"POR MEDIO DE LA CUAL SE NIEGA UN PERMISO DE VERTIMIENTO DE AGUAS RESIDUALES DOMÉSTICAS PARA UNA VIVIENDA CAMPESTRE CONSTRUIDA EN EL PREDIO DENOMINADO 1) UR VILLAS DEL CAFÉ ETAPA I CASA 1 UBICADO EN LA VEREDA PUEBLO TAPADO DEL MUNICIPIO DE MONTENEGRO (Q) Y SE ADOPTAN OTRAS DISPOSICIONES"

RESOLUCIÓN No. 1860 DEL 25 DE AGOSTO DE 2025, ARMENIA QUINDÍO

CONCEPTO TÉCNICO DE NEGACION PARA TRÁMITE DE PERMISOS DE VERTIMIENTOS CTPV: 193 de 2025

Imagen 1. Esquema corte de Tanque Séptico y FAFA.

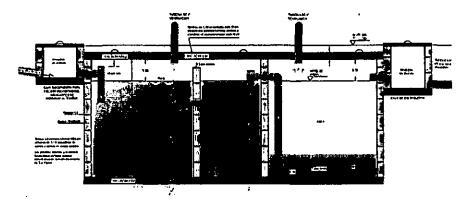
Las aguas residuales domésticas (ARD), generadas en la vivienda en el predio, se conducen a 1 Sistema de Tratamiento de Aguas Residuales Domésticas (STARD) en material de mampostería, compuesto por trampa de grasas, tanque séptico de doble compartimento, filtro anaeróbico y como sistema de disposición final un pozo de absorción, con capacidad calculada hasta máximo 8 contribuyentes permanentes.

Trampa de grasas: En memoria de cálculo y planos, La trampa de grasas está propuesta en material de prefabricado, para el pre tratamiento de las aguas residuales provenientes de la cocina, y/o aguas jabonosas con dimensiones de 1.20m de ancho X 0.40m de largo X 0.70m de altura útil, con un volumen final construido de 336 litros

<u>Tanque séptico vivienda:</u> En memoria de cálculo y planos se propone y muestra que el tanque séptico será en material de mampostería de doble compartimento, calculado con un caudal de 0.010L/seg, y una relación largo:ancho de 2:1 siendo sus dimensiones internas (en contacto con el agua) de 1.0m de ancho X 1.30m de largo X 1.25m de altura útil en el 1^{er} compartimento, en el 2^{do} compartimento, las dimensiones son 1.0m de ancho X 0.70m de largo X 1.25m de altura útil con un volumen final construido de 2500 Litros

Filtro Anaerobio de Flujo Ascendente FAFA: En memoria de cálculo y planos se propone y muestra que el Filtro FAFA, corresponderá a un tanque en mampostería, anexo al tanque séptico el cual tendrá las siguientes dimensiones de 1.0m de ancho X 0.70m de largo X 1.25m de altura útil, con un volumen final construido de 875 Litros.

<u>Disposición final del efluente</u>; Como disposición final de las aguas residuales domésticas tratadas se diseña 1 pozo de absorción. La tasa de percolación obtenida a partir de los ensayos realizados en el sitio es de 5.19 min/pulgada, de absorción media rápida. Se obtiene un área de absorción de 11.76m² Con dimensiones de 1.50m de diámetro y 2.50m de Profundidad

Se pudo establecer que el STARD construido en campo no es acorde a los criterios del diseñador, como también se evidencia que sistema al ser construido posterior al 2017, quedó incumpliendo parámetros y criterios técnicos establecidos en la resolución 0330 de 2017.
